Postępowanie nr PRI.272.11.2024

Dotyczy: postępowania o udzielenie zamówienia publicznego prowadzonego w trybie podstawowym z negocjacjami fakultatywnymi na podstawie art. 275 ust. 2 pn. „Przebudowa dróg powiatowych nr 3737E i 3707E”- część 1 i część 2.

W odpowiedzi na pytania Wykonawców do w/w postępowania, dotyczącego wyjaśnienia treści Specyfikacji Warunków Zamówienia, działając w oparciu o art. 284 ust. 2 ustawy PZP – Zamawiający: Powiat Poddębicki udziela wyjaśnień do pytań.

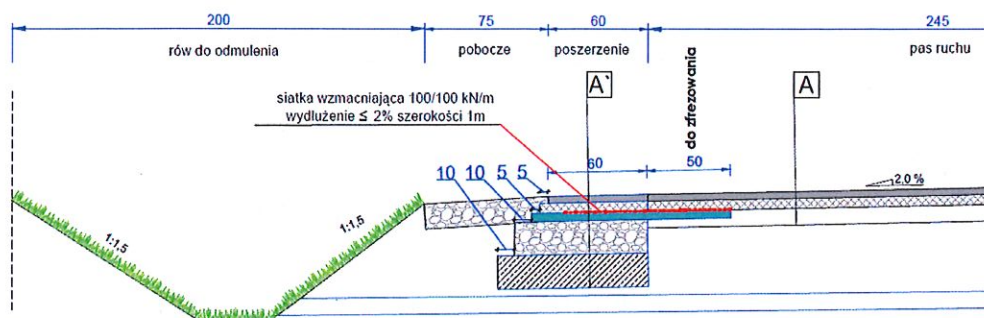
Prosimy o zamieszczenie STWiORB na siatkę szklaną.

Zamawiający nie dysponuje specyfikacją na ułożenie siatki szklanej. Na warstwie wiążącej należy ułożyć siatkę wzmacniającą (szklaną) 100/100 kN/m o wydłużeniu $\leq 2\%$ i szerokości 1,0 m. Przy wbudowywaniu siatki należy stosować normy i zalecenia jej producenta. Wzmocnienie nawierzchni asfaltowej w strefie poszerzenia nawierzchni drogi obrazuje poniższy rysunek

A Jezdnia

Warstwa ścieralna z betonu asfaltowego AC11S 50/70	4 cm
Warstwa wyrównawcza z betonu asfaltowego AC16W 50/70	100 kg/m ²
Istniejące podłoże

A' Jezdnia - poszerzenie

Warstwa ścieralna z betonu asfaltowego AC11S 50/70	4 cm
Warstwa wyrównawcza z betonu asfaltowego AC16W 50/70	100 kg/m ²
Warstwa wiążąca z betonu asfaltowego AC 16 W	5 cm
Warstwa podbudowy zasadniczej z mieszanki niezwiązanej z kruszywem C90/3, 0/31,5 mm (skała magmowa)	20cm
Podbudowa pomocnicza z mieszanki związanej cementem C3/4	20 cm
Istniejące podłoże
